## BAB VI EVALUASI DESAIN

Tabel 1. Poin Perbaikan Rancangan Bangunan.

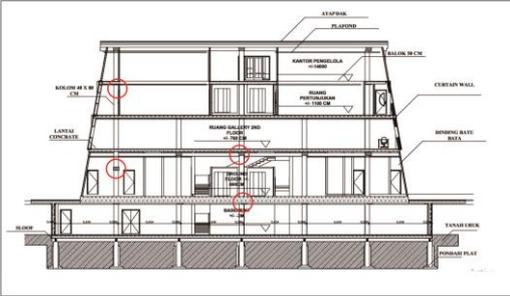
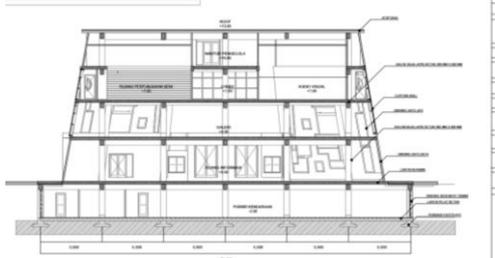
No.	Sebelum dilakukan Perbaikan	Setelah dilakukan Perbaikan
1.	 <p>Terdapat balok yang tidak sejajar dengan balok lainnya, dimensi antara plat lantai dan kolom berbeda.</p>	 <p>Perubahan notasi material Plat lantai menjadi material beton dan jarak antar kolom dan balok dengan bentang 5,5 x 5,5 m dan 11 x 11 m</p>
2.	 <p>Rancangan 3D struktur pada lantai basemeny tidak menggunakan plat lantai.</p>	 <p>3D struktur yang awal mula pada bagian basement tidak menggunakan plat kemudian di tambahkan plat lantai pada bangunan.</p>
3.	 <p>Terdapat dinding massa bangunan di dalam rancangan struktur dan dimensi kolom dan balok yang tidak efisien.</p>	 <p>Perubahan dimensi kolom dan balok sehingga efisiensi untuk menahan beban bangunan yang di hasilkan.</p>

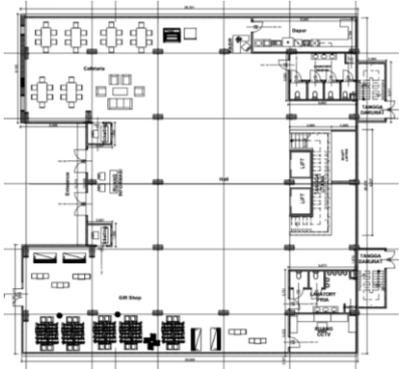
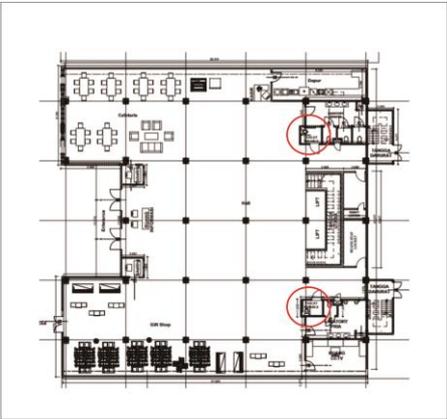
<p>4.</p>	 <p>Lat our ruang gallery yang kurang memperhatikan sirkulasi pergerakan sehingga terkesan padat dan sempit.</p>	 <p>Lay out penataan ruang gallery di rubah sesuai dengan kajian mengenai ruang gallery yaitu jarak antar benda dan sirkulasi di dalamnya sehingga nyaman apabila pengunjung masuk ke dalam ruang.</p>
<p>4.</p>	 <p>Dimensi toilet difable yang terlalu kecil yaitu 1,5 m x 1,5 m.</p>	 <p>Besar Toilet Difable di besarkan menjadi 2 m x 1.5 m sehingga dengan mudah dapat di akses oleh pengguna kursi roda.</p>
